Informe Consolidado de Solicitud de Aclaraciones, Rectificaciones y/o Ampliaciones Complementario a la Declaración de Impacto Ambiental del Proyecto “AUMENTO DE TASA DE PROCESAMIENTO PROYECTO DOÑA EMA CONDOR RIFF”

Nombre del Titular : Compañía Minera Minerales Copiapó Ltda.
Nombre del Representante Legal : Pedro Araya Araya
Dirección : Salida Sur Km 4 Cuesta Cardones

El presente Informe Consolidado de Solicitud de Aclaraciones, Rectificaciones o Ampliaciones a la Declaración de Impacto Ambiental del proyecto “AUMENTO DE TASA DE PROCESAMIENTO PROYECTO DOÑA EMA CONDOR RIFF”, contiene las observaciones generadas en virtud de la revisión de la Adenda.

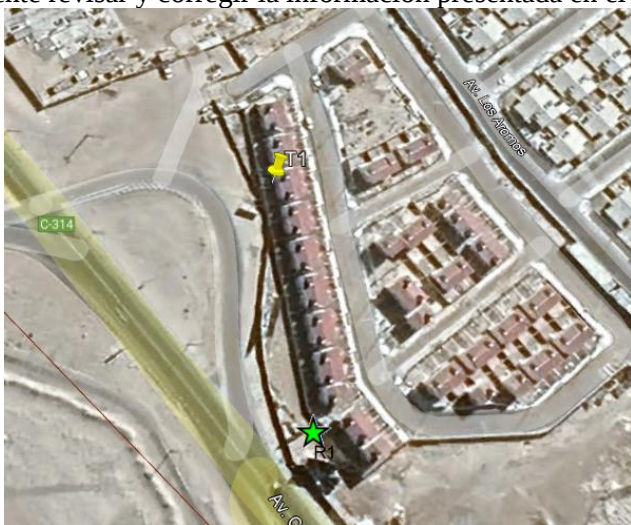
1.1.1 En relación a la respuesta a la pregunta 1.1.2 de la Adenda, no se identifica en las fotografías a qué obra corresponden. Por lo tanto, se solicita al Proponente lo siguiente:

- i. Presentar fotografías de los equipos e instalaciones existentes, que permitan visualizar las medidas de control de emisiones de material particulado que poseen cada uno de ellos, las imágenes presentadas son de vista desde arriba, lo que no presenta adecuadamente las condiciones de las instalaciones.
- ii. Presentar las fotografías con el respectivo nombre de la obra.

Figura N°1. Zona de descarga Canal N°1 y su relación con infraestructura cercana.

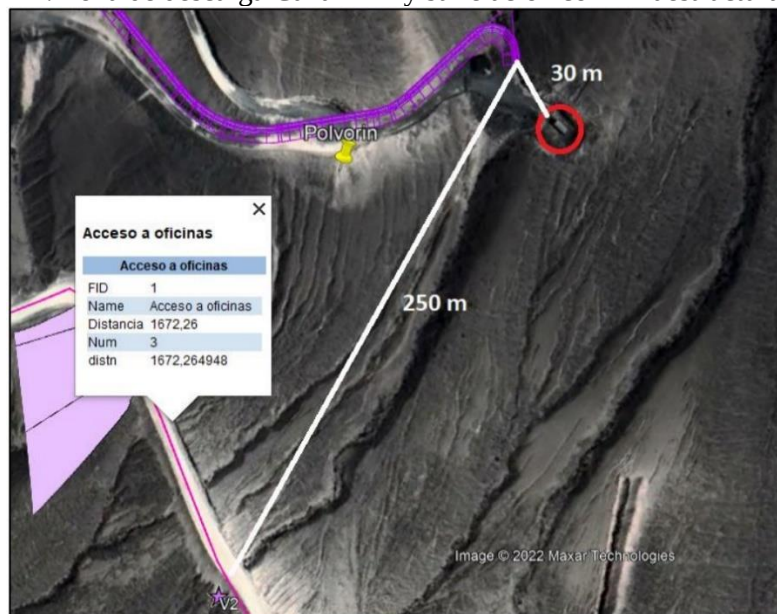
- 3.7.3 En relación a la zona de descarga de las obras denominadas Canal N°1 y Canal N°2, se solicita al Proponente presentar un análisis que permita descartar fundadamente la ocurrencia de daños a terceros derivados del funcionamiento de las obras, puesto que de un análisis realizado por profesionales de la DGA, Región de Atacama, utilizando las imágenes satelitales disponibles en el software Google Earth, se logra observar la existencia de una estructura techada, así como un segmento del trazado del camino de acceso a las oficinas del Proyecto, ubicados a 30 y 250 metros aguas abajo, respectivamente, del sitio de descarga del Canal N°1, tal y como se puede apreciar en la Figura N°1.
